**INFRASTRUTTURE FERROVIARIE STRATEGICHE DEFINITE DALLA
 LEGGE OBIETTIVO N. 443/01
 LINEA A.V. /A.C. TORINO – VENEZIA Tratta MILANO – VERONA
 Lotto Funzionale Brescia-Verona
 PROGETTO DEFINITIVO**

RELAZIONE DEL PROGETTISTA

SAIPEM S.p.a. COMM. 032121 Data: 01.07.14 File: IN0500DE2RGIF00010031

ALEGATO 4
VARIATIONE
PLANIMETRICA DI
SOMMACAMPAGNA
SC. 1:10000

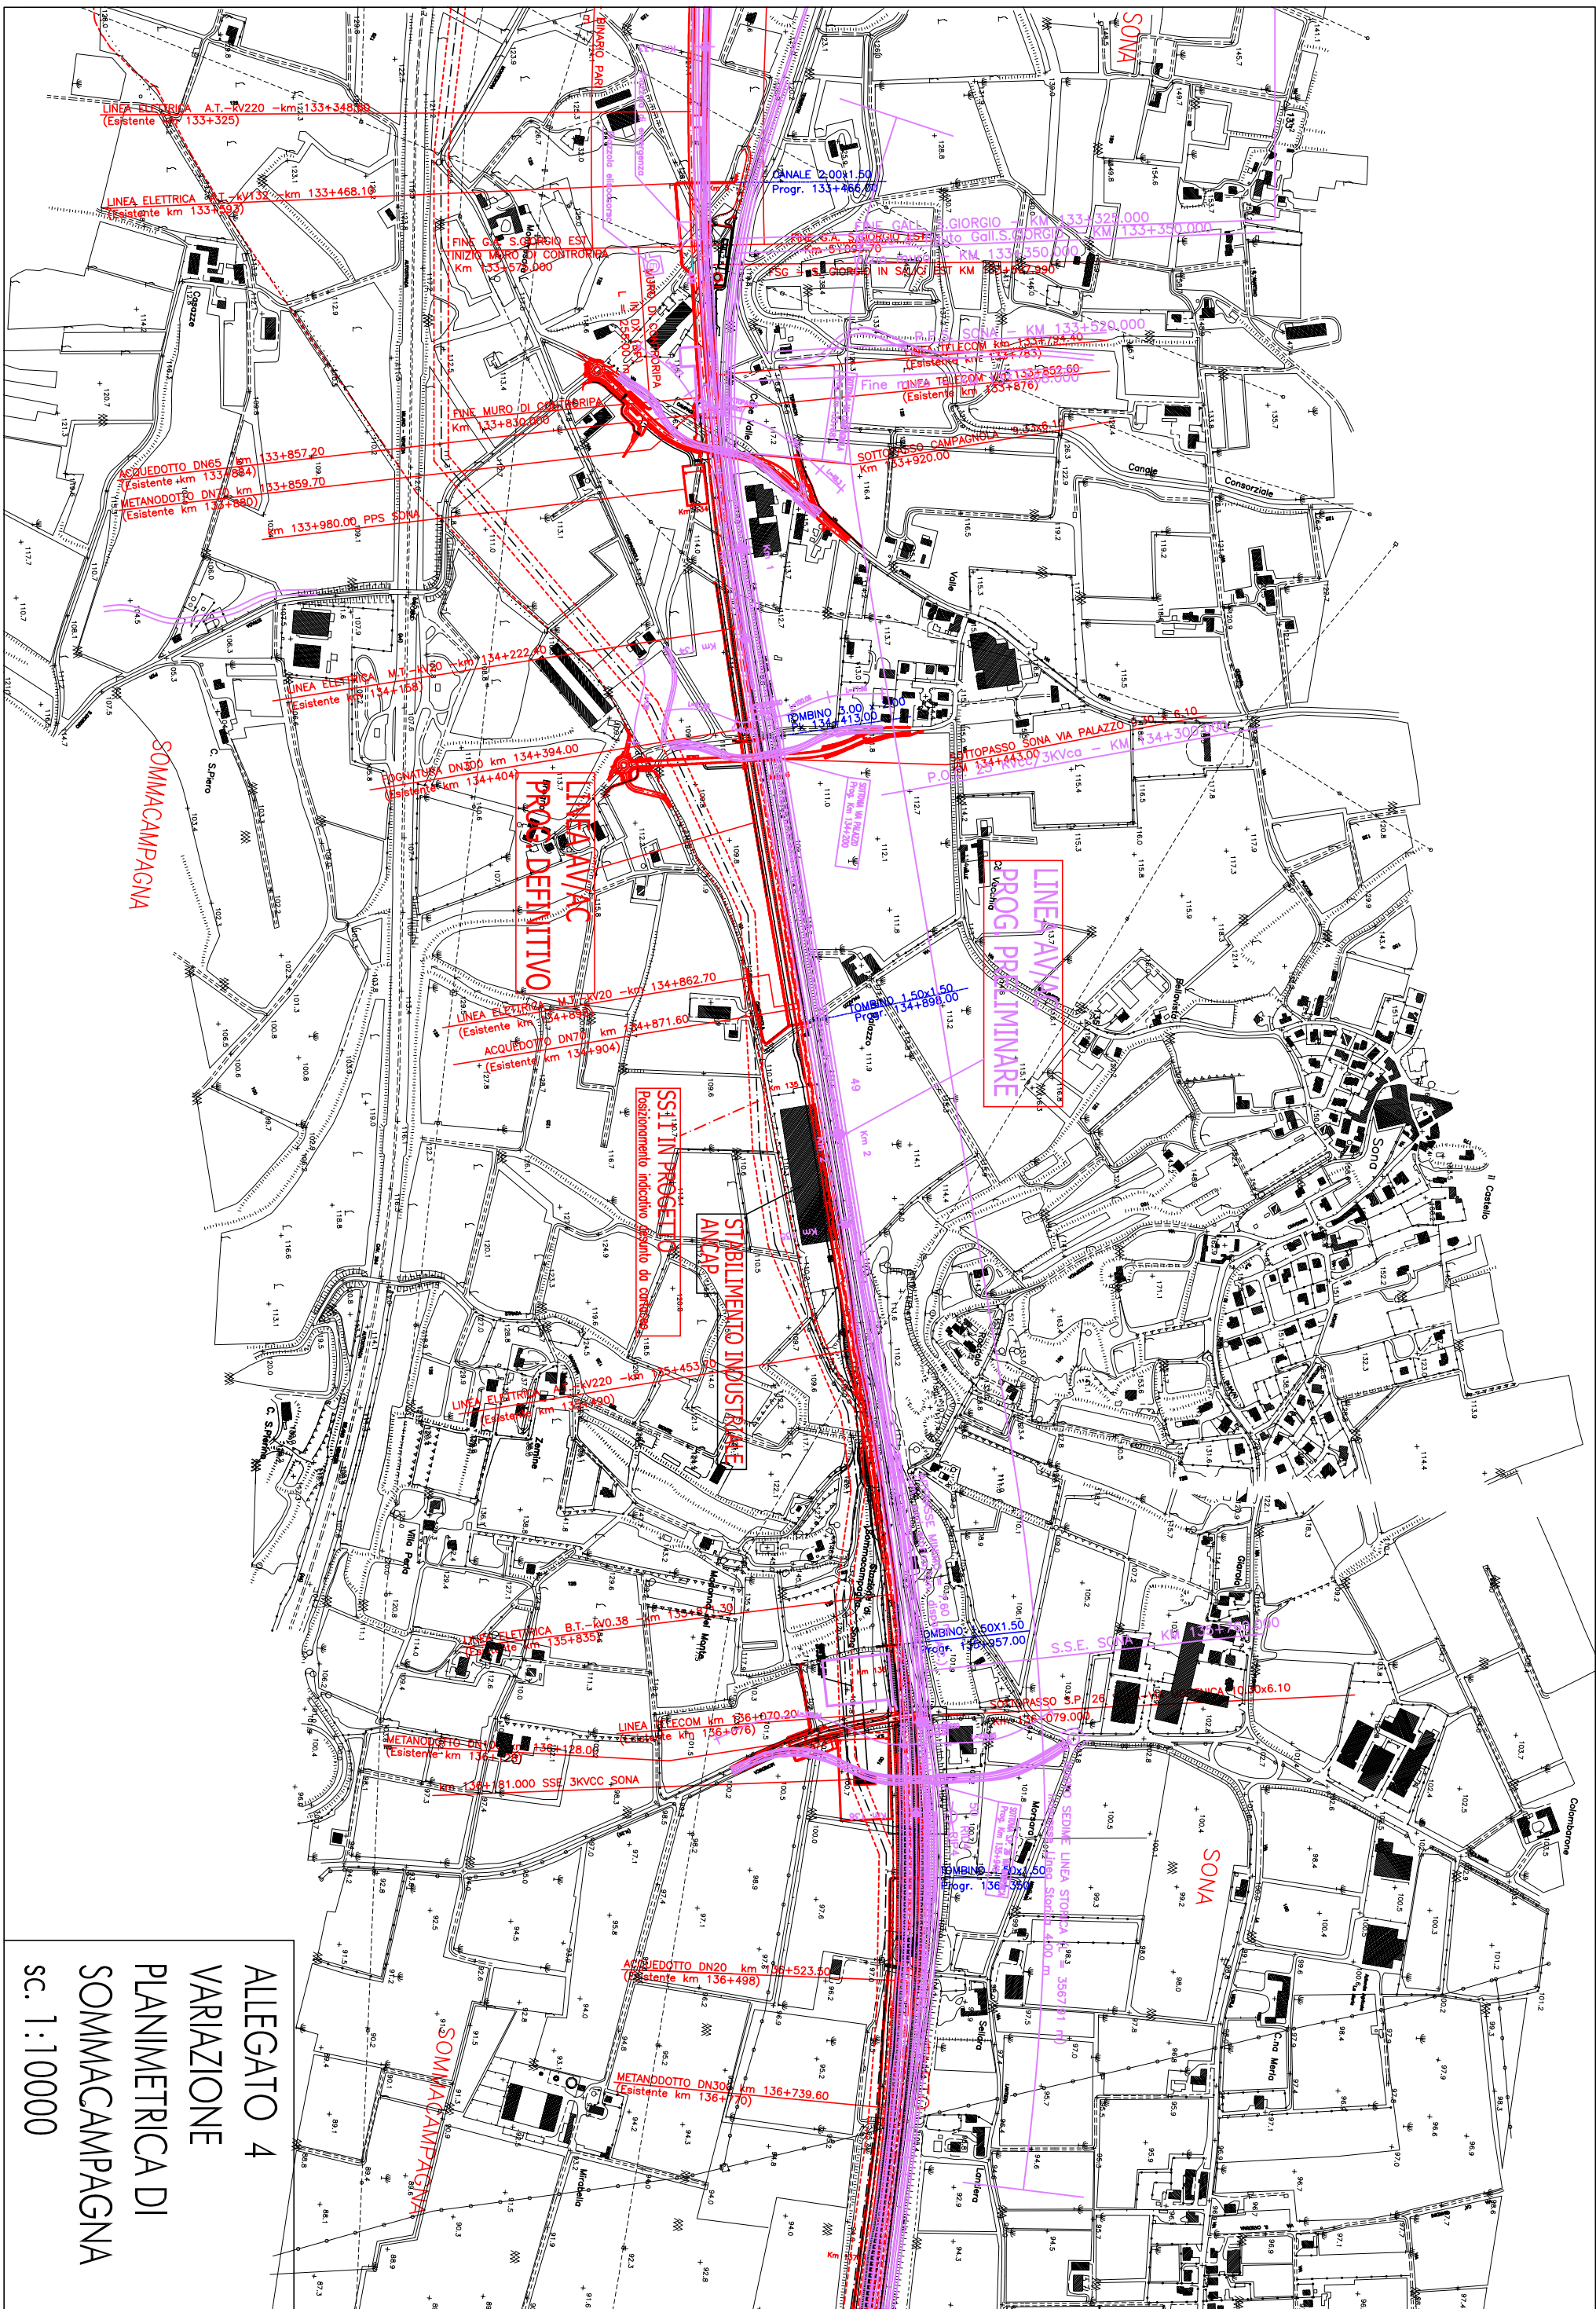
Si è adottata una variante plano-altimetrica di tracciato che interessa il tratto compreso tra il Km 134+500 e il Km 137+200 ca.; tale rettifica del tracciato ha consentito di eliminare la pesante interferenza con il sedime della esistente linea storica Milano – Venezia; infatti a seguito del recepimento della prescrizione non sarà più necessario procedere allo spostamento della linea storica per circa 3,5 Km evitando in tal modo pesanti ripercussioni sul notevole volume di traffico passeggeri e merci che transita sulla linea storica.
